SUZUKI MOTOR DE MÉXICO, S.A. DE C.V.

LA PROCURADURÍA FEDERAL DEL CONSUMIDOR (PROFECO) EN COORDINACIÓN CON LA EMPRESA SUZUKI MOTOR DE MÉXICO, S.A. DE C.V., INFORMAN SOBRE EL LLAMADO A REVISIÓN PARA LOS VEHÍCULOS VITARA AÑOS 2016 A 2022.

MODELO: VITARA
AÑO: 2016 - 2022
UNIDADES INVOLUCRADAS: 33,232

Comoción del manual del propietario 1 de 3

Hoja suplementaria C2

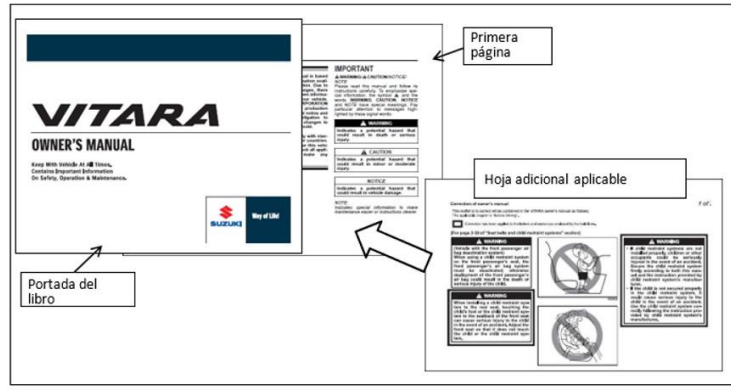
Esta hoja suplementaria sirve para corregir errores incluidos en el manual del propietario del VITARA como sigue. El capítulo en cuestión es "Atención al conductor".

La corrección se ha aplicado a los textos y fotos, marcadas por los íconos según se indica.

[Para la página 2-43 de la sección "Cinturones de seguridad y sistemas de sujeción para niños"]

CONTRAMEDIDA: SUZUKI MOTOR DE MÉXICO, S.A. DE C.V., insertará la hoja complementaria con la tabla de idoneidad del sistema de retención infantil corregida en el manual del propietario. La revisión, sustitución de las piezas y la mano de obra no generarán costo alguno para los consumidores, aún si se encuentra fuera de la cobertura de la garantía original.
